Ref. JV-2019-7177

O. Ref.: 19S/PR/Strandpalace/ge

**Betreft: Gerechtsexpertise: Res. Strand Palace – Westende – evaluatie gevelrenovatie -
bijstand met het oog op de voorlopige oplevering**

1 - Uitwijking frontpaneel

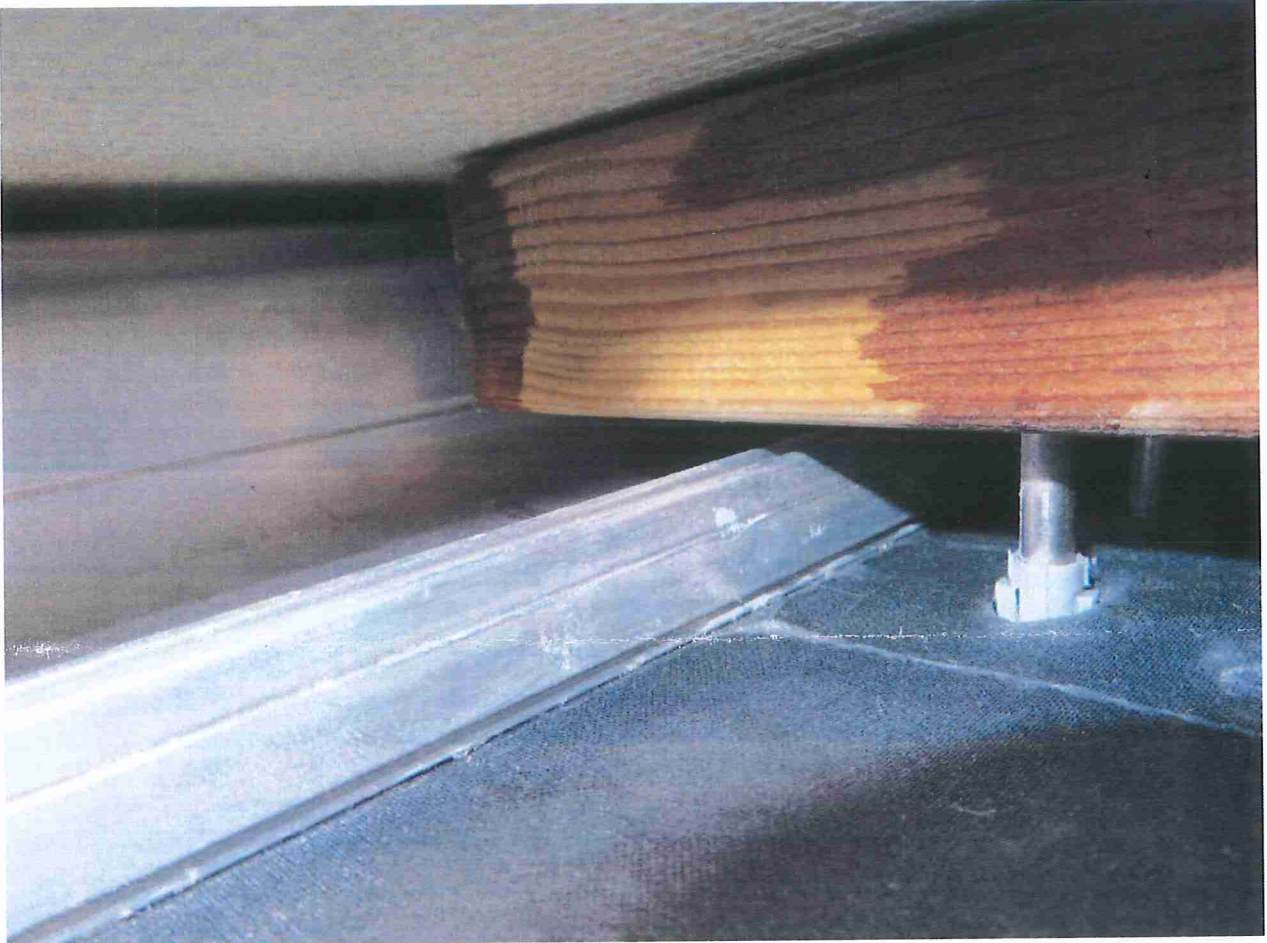
De deskundige stelde een vervorming van de frontbekleding vast. Na het opmaken van deze frontbekleding op de 3^{de} verdieping werd vastgesteld dat de houten draagstructuur op de onderzochte locatie geen sporen van vochtschade vertoont.

Wel wordt genoteerd dat de spouw van de gevelbekleding onvoldoende verlucht wordt. Het ontbreekt immers aan een ventilatieopening net onder de glasbalustrade. Normaliter wordt een opening van 1 cm per lopende meter voorgeschreven. *In casu* staat het randprofiel van het terras tot tegen de gevelbekleding, waardoor er geen ventilatiespleet gecreëerd wordt. Door de gebrekkige ventilatie zal de houten draagstructuur in functie van de luchtvochtigheid in de spouw uitzetten of krimpen.

Qua herstelling suggereert de deskundige om het pandprofiel van alle terrassen aan te passen teneinde een correct geventileerde spouw te bekomen. Wij meldt echter dat dit de beweging

7 - Positie slab

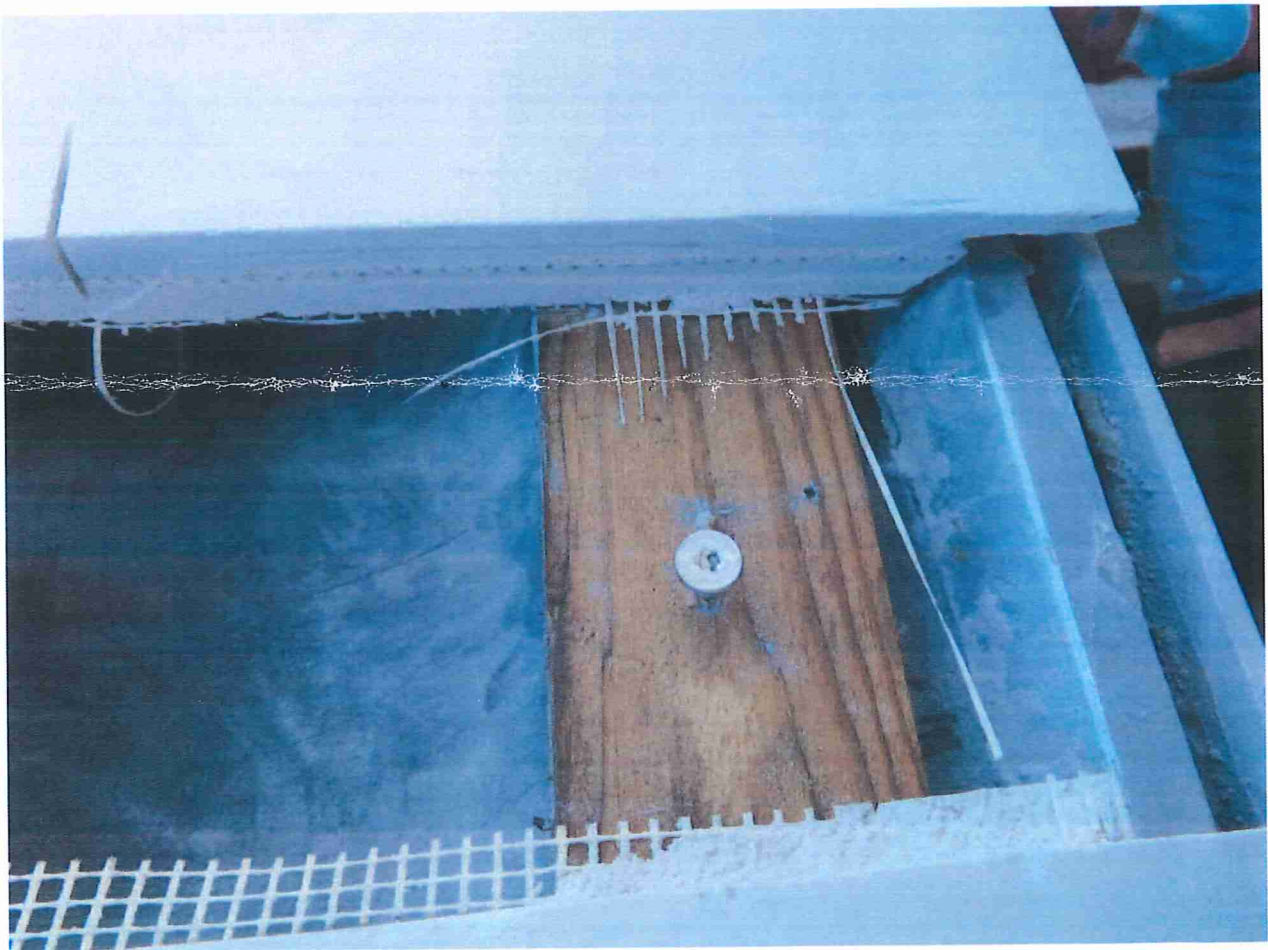
We kunnen vaststellen dat de uitwatering van het klemprofiel van de glasbalustrade verloopt via een EPDM-slab. Deze slab situeert zich achter de houten draagstructuur en is verkleefd aan het Z-profiel onderaan het frontvlak van de bekleding. Dit profiel leidt het water naar buiten via de voeg tussen het horizontaal en verticaal deel van de gevelbekleding. Deze uitwatering werd gefilmd door de VME.

Tussen de EPDM-slab en de houtstructuur is een speling aanwezig, wat waterstagnatie vermijdt.
